PRODUKT P	AVD. 8	GRUPP 88
BETR. Bytesindikator bilbälten 240, 260 4- och 5-dörrars		NR. 4 DATUM Febr. 81

Bytesindikator på bilbälten i framsäte

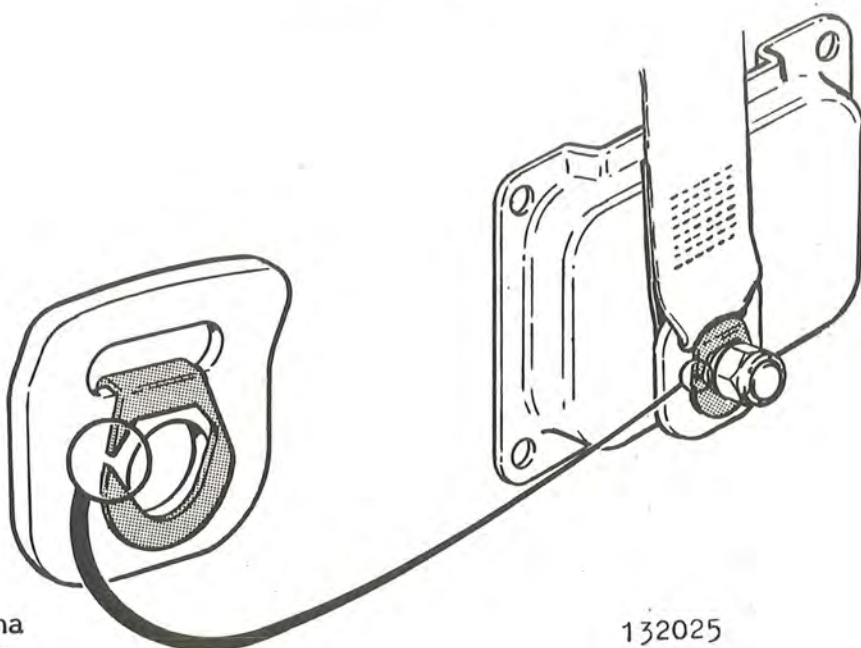
På 4/5-dörrars bilar infördes i början av februari (vecka 6) en bytesindikator för bilbälten (endast på frambältena).

Indikatorn, som sitter på bilbältets infästning vid bilbältesrullen, brister om höftbältespåkänningen (vid kollision) överskrider en viss kraft. Om indikatorn brustit måste bältet bytas.

Indikatorn brister i ena kanten om höftbältesbelastningen överskrider 1,25-1,75 kN (motsvarar en krock i mur med ca 20-25 km/h hastighet).

Kontrollera bytesindikatorn vid krockskada

Bältet behöver endast bytas om indikatorn brustit.
